**AVIS RELATIF À LA PROTECTION
CONTRE LES EVENTUELS EFFETS NOCIFS ET NUISANCES
PROVOQUÉS PAR LES RAYONNEMENTS NON IONISANTS
GÉNÉRÉS PAR DES ANTENNES ÉMETTRICES STATIONNAIRES**

Commune : SPA - Exploitant : ORANGE

Référence exploitant : 316L1_1/32316L1_1/42316L1_1/52316L1_1

Rapport n° 1419 / 2024

Figure 1 : Vue en plan des lieux de séjour et des points de contrôle

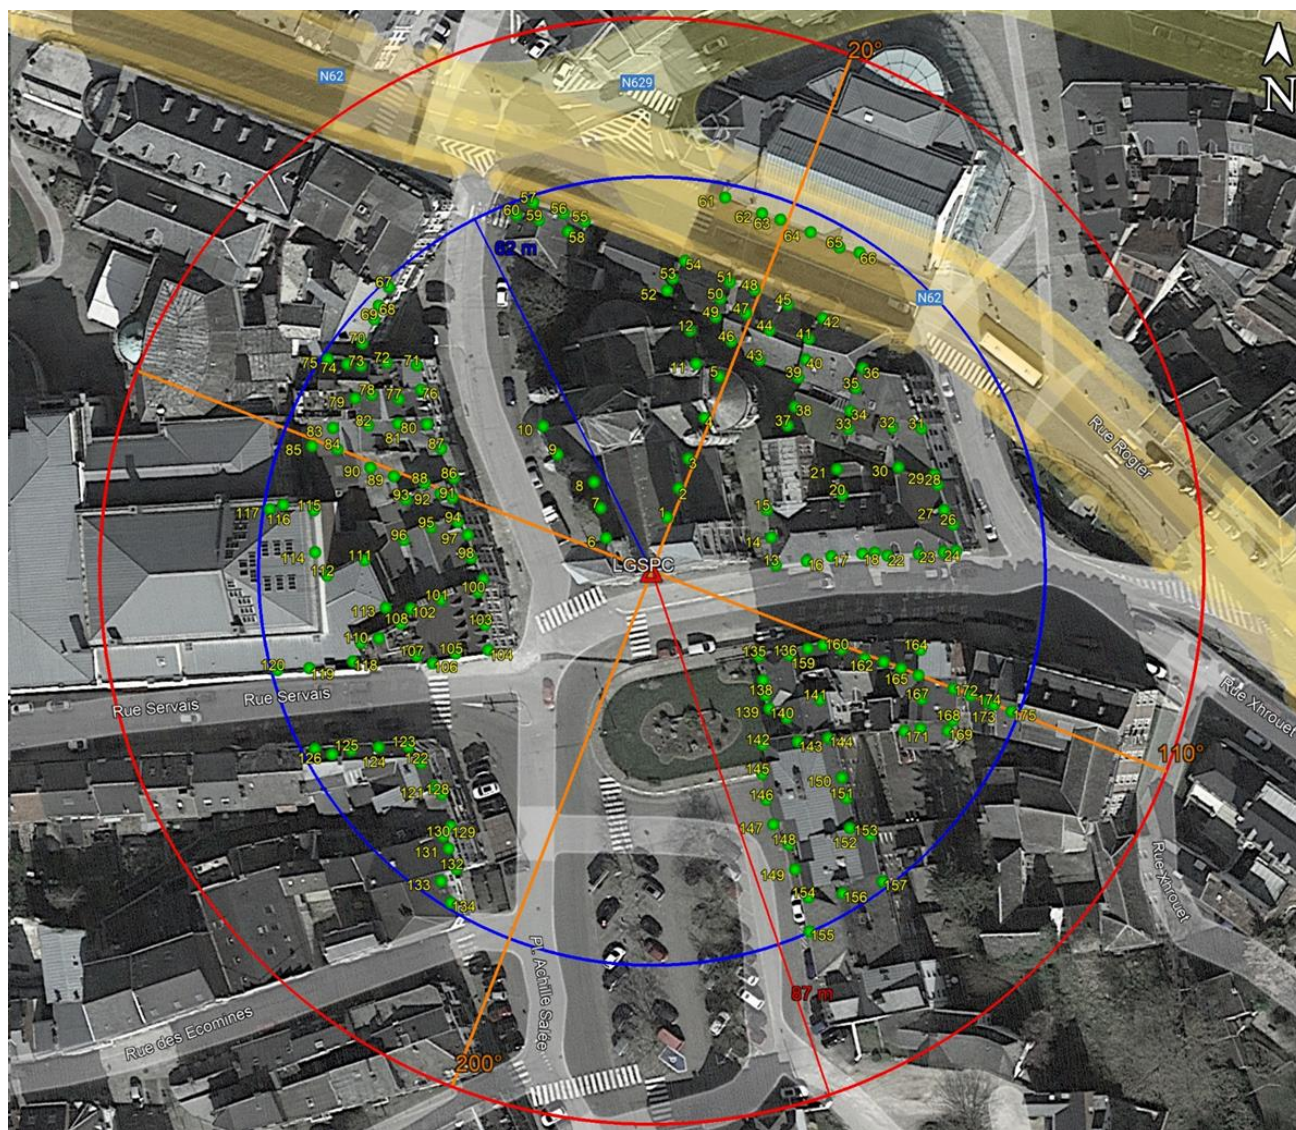
Les fréquences d'émission, la puissance rayonnée par chacune des antennes et leur gain permettent de déterminer le rayon de la zone à analyser. Tout dépassement de la limite par installation est exclu en dehors de cette zone. Le tableau 2 reprend les 35 LS² pour lesquels l'indice d'exposition est le plus élevé. Les différentes colonnes indiquent :

- le numéro du point de contrôle repris sur un des plans de la figure 1;
- le numéro du LS dans lequel se trouve le point de contrôle de la 1^{ère} colonne ;
- l'atténuation d'obstacle prise en compte pour le calcul de l'indice d'exposition dans le LS ;
- le résultat du calcul de l'indice d'exposition.

En ce qui concerne les antennes de l'installation mentionnées dans le tableau 1, la distance maximale à laquelle la limite pourrait être atteinte, à l'extérieur, est égale à 84,8 m. S'il n'y a pas de LS à une distance inférieure, les antennes respectent forcément la limite d'immission.

Dans le cas des LS situés à l'intérieur des bâtiments, une atténuation d'obstacle est prise en compte et il en résulte que la distance maximale à laquelle la limite pourrait être atteinte se réduit à 60,0 m.

Figure 2 : Vue en plan des installations d'antennes dans un rayon de 300 mètres autour de l'installation faisant l'objet de la demande d'avis

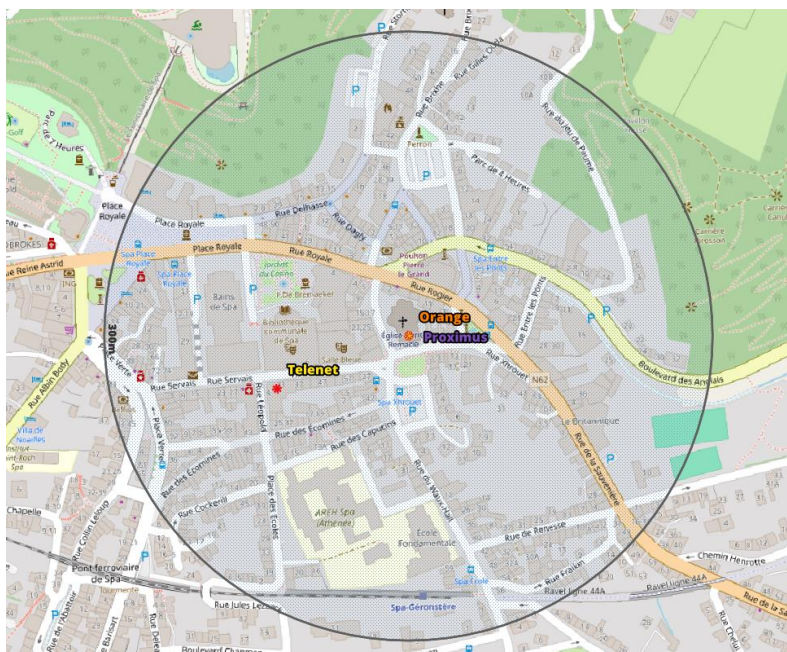
Le plan en projection verticale de la figure 2 indique la localisation des installations d'antennes émettrices stationnaires visées par le décret et situées dans un rayon de 300 mètres autour de l'installation référencée dans le paragraphe 2 et localisée au centre du cercle. Les données de localisation de ces antennes et les avis correspondant sont accessibles via le cadastre en ligne des antennes émettrices stationnaires⁶. Les installations prises en compte dans l'évaluation du respect de la limite cumulative sont les installations d'antennes émettrices déclarées en service par l'exploitant à la date du présent avis, à l'exception de l'installation référencée dans le paragraphe 2 et éventuellement d'autres installations ayant fait l'objet d'une demande d'avis à la même date et qui sont situées à l'intérieur de la zone de 300 mètres de rayon.

- a) il y a au plus 4 installations d'antennes émettrices stationnaires présentes dans la zone d'évaluation de 300 mètres de rayon représentée dans la figure 2, y inclus l'installation référencée dans le paragraphe 2 : la limite cumulative définie à l'article 4, §2 du décret est nécessairement respectée dans les lieux de séjour à l'intérieur de la zone d'évaluation de 300 mètres de rayon ;

- b) il y a exactement 5 installations d'antennes émettrices stationnaires présentes dans la zone d'évaluation de 300 mètres de rayon représentée dans la figure 2, y inclus l'installation référencée dans le paragraphe 2 et il existe, pour 3 ou 4 de ces installations, un avis attestant le respect de la limite abrogée de 3 V/m : la limite cumulative définie à l'article 4, §2 du décret est nécessairement respectée dans les lieux de séjour à l'intérieur de la zone d'évaluation de 300 mètres de rayon ;

- c) dans tous les autres cas, il a été vérifié que la limite cumulative définie à l'article 4, §2 du décret n'est pas dépassée dans les lieux de séjour sur base du nombre d'installations localisées dans la zone d'évaluation de 300 mètres de rayon représentée dans la figure 2, de leur localisation ainsi que des données inscrites dans la figure 1 et au paragraphe 4 du présent avis et dans les avis attestant le respect de la limite par installation ou de la limite abrogée de 3 V/m relatifs aux autres installations reprises dans la figure 2.

Compte tenu des considérations ci-dessus, il apparaît que l'intensité du rayonnement électromagnétique généré, dans les lieux de séjour situés dans un rayon de 300 mètres autour de l'installation référencée dans le paragraphe 2, par l'ensemble des antennes émettrices stationnaires de l'ensemble des exploitants du même site d'antennes émettrices stationnaires respecte la limite fixée à l'article 4, § 2 du décret.
